NVE –Konsesjonsavdelingen,
Postboks 5091 Majorstua,
Oslo 1.

Dato: 20.03.2015

Fråsegn knytt til småkraftpakken for Rauma / Nesset.

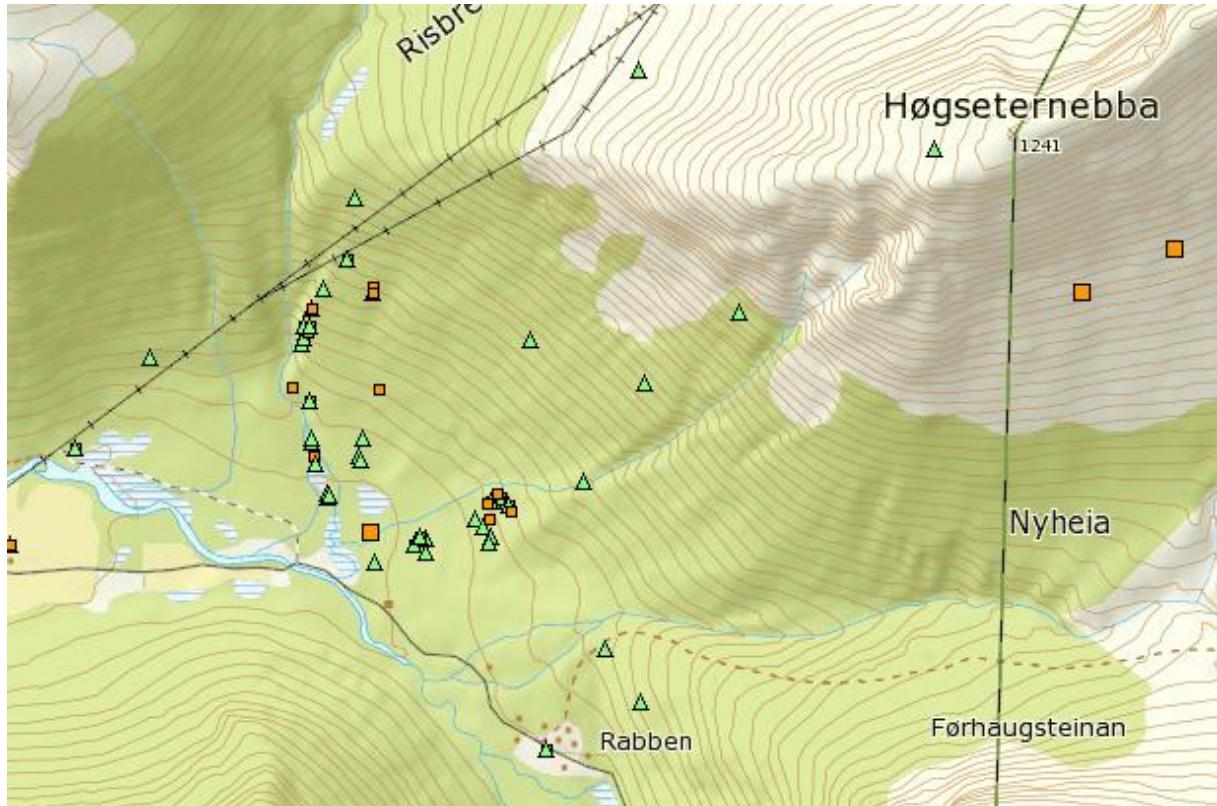
Vi har gått lia der røyr og veg er planlagd ved Rabbelva. Her er det meir alm enn det står om i søknaden. Denne alma har også følgjeartar, som narrepiggssopp. Kartleggingsrapporten for Rabbelva er rett og slett mangelfull. Veg vil bli eit svært kraftig inngrep i denne lia som stadvis er så bratt at ein må halde seg fast, og ein vil ha inngrepet midt i fleisen når ein kjem stien sørafrå.

Ut frå samla belastning, landskapsomsyn, biologisk mangfald, konflikt med turbruk og inngrep i uberørt natur rår vi til at Rabbelva kraftverk ikkje får konsesjon.
